## **PILNA KOREKTA URZĄDZENIA MEDYCZNEGO PILNE ZAWIADOMIENIE DOTYCZĄCE BEZPIECZEŃSTWA**

<b>Temat:</b>	<b>Ryzyko porażenia personelu serwisowego prądem elektrycznym w wyniku wycieku w rozgałęźniku wejściowym</b>
<b>Nazwy handlowe produktów, których dotyczy zawiadomienie:</b>	<b>Przyspieszacze Clinac® firmy Varian w wersji Silhouette oraz niektóre przyspieszacze Clinac w wersjach innych niż Silhouette, o numerach seryjnych zawierających się w podanym zakresie</b>
<b>Nr referencyjny/identyfikator FSCA:</b>	<b>CP-03945</b>
<b>Data zawiadomienia:</b>	<b>2011-09-28</b>
<b>Rodzaje działań:</b>	<b>Zawiadomienie i działania naprawcze</b>
<b>Szczegółowe informacje na temat urządzeń, których dotyczy zawiadomienie:</b>	<b>Przyspieszacze Clinac® firmy Varian w wersji Silhouette oraz niektóre przyspieszacze Clinac w wersjach innych niż Silhouette, o numerach seryjnych zawierających się w podanym zakresie.</b>

Rysunek 1: Położenie wejściowego rozgałęźnika systemu doprowadzania wody w przyspieszaczach Clinac w wersji Silhouette

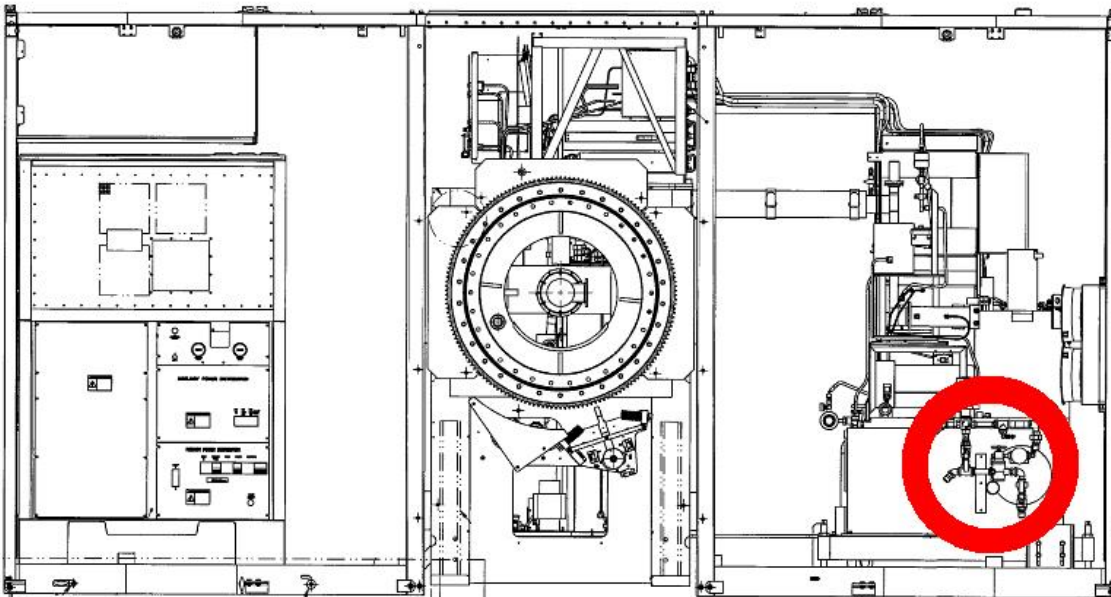
W przyspieszaczach Clinac w wersji Silhouette rozgałęźnik znajduje się za panelem Silhouette, na niewielkiej wysokości nad podłogą (patrz Rysunek 1). W przyspieszaczach Clinac w wersjach innych niż Silhouette rozgałęźnik ten znajduje się wewnątrz kolumny gantry, na niewielkiej wysokości nad podłogą (patrz Rysunek 2).

Firma Varian wykryła nieprawidłowości w postaci pęknięć włoskowatych, które w wyniku wady produkcyjnej mogą pojawiać się na złączach rurowych zaworu obejściowego 3/4" i w konsekwencji prowadzić do pojawienia się wycieków. W takim przypadku wyciekająca woda może gromadzić się wewnątrz gantry lub kolumny gantry. Obecność wody w przypadku kontaktu osób wykonujących prace wewnątrz obudowy gantry lub kolumny gantry z elektrycznymi elementami stwarza ryzyko porażenia prądem elektrycznym.

- Powiadomienie Klientów za pośrednictwem niniejszego zawiadomienia o pilnej korekcie urządzenia.
- Zastąpienie zaworów obejściowych 3/4" we wszystkich urządzeniach, w których występuje opisana usterka, zaworami o zwiększonej wytrzymałości. Personel serwisu firmy Varian skontaktuje się z Państwem w celu ustalenia terminu wymiany.
